DELIBERAZIONE DELLA GIUNTA REGIONALE n. 859 del 30 giugno 2020

Autorità di Distretto delle Alpi Orientali - Bacino dei fiumi della Regione del Veneto (Unità di gestione ITR051). Comune di Campodarsego (PD). Proposta di aggiornamento di aree a pericolosità idraulica del progetto di Piano di Assetto Idrogeologico del Bacino Scolante nella Laguna di Venezia (tavola n. PER-45-CTR), adottato con DGR n.401 del 31/03/2015, presentata dalla Ditta Larinox Srl, ai sensi dell'art.6 delle Norme di Attuazione del Piano.

Autorità di Distretto delle Alpi Orientali – Bacino dei fiumi della Regione del Veneto (Unità di gestione ITR051). Comune di Campodarsego (PD). Proposta di aggiornamento di aree a pericolosità idraulica del progetto di Piano di Assetto Idrogeologico del Bacino Scolante nella Laguna di Venezia (tavola n. PER-45-CTR), adottato con DGR n.401 del 31/03/2015, presentata dalla Ditta Larinox Srl, ai sensi dell'art.6 delle Norme di Attuazione del Piano.

Fig.2 – Carta della pericolosità idraulica PER – 45 – CTR secondo la DGR n.401 del 31/03/2015

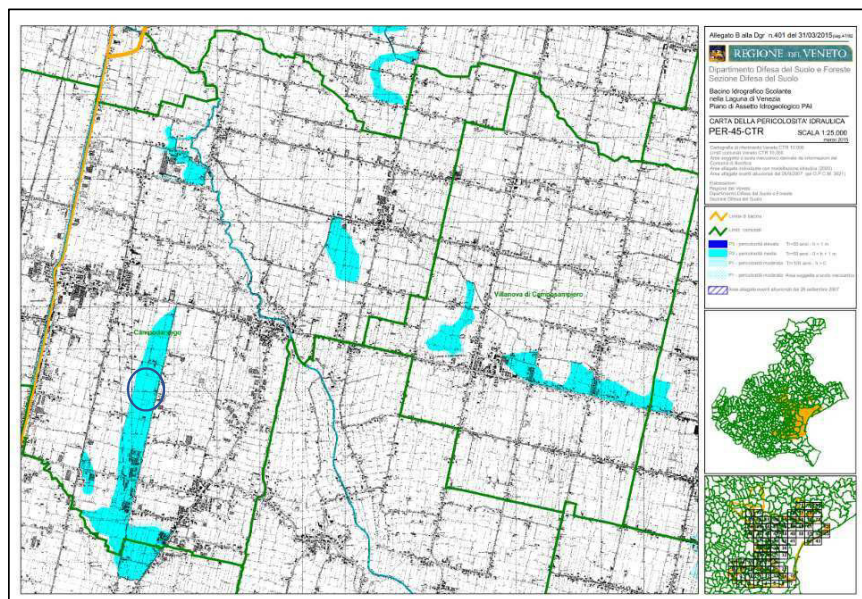
- l’area è ubicata nel bacino del fiume Tergola, che fa parte del sottobacino del Naviglio Brenta, (lettera H della sopra indicata Tav.1), è rappresentata nella Tavola PER – 45 – CTR del progetto di PAI del Bacino scolante nella Laguna di Venezia ed è individuata con un cerchio nella sotto riportata Fig.2;

Fig.3 – Allegato al parere dell’Autorità di Distretto delle Alpi Orientali n.3 del 14/03/2019 – in rosso l’area interessata nella presente relazione

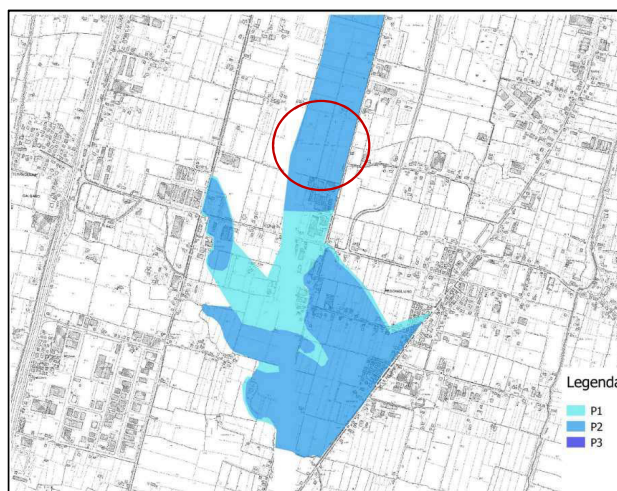
- la cartografia indicata nella Fig.2 dovrà essere, peraltro, aggiornata in considerazione del parere dell’Autorità di Distretto delle Alpi Orientali n.3 del 14/03/2019. La situazione è rappresentata nella Fig.3:
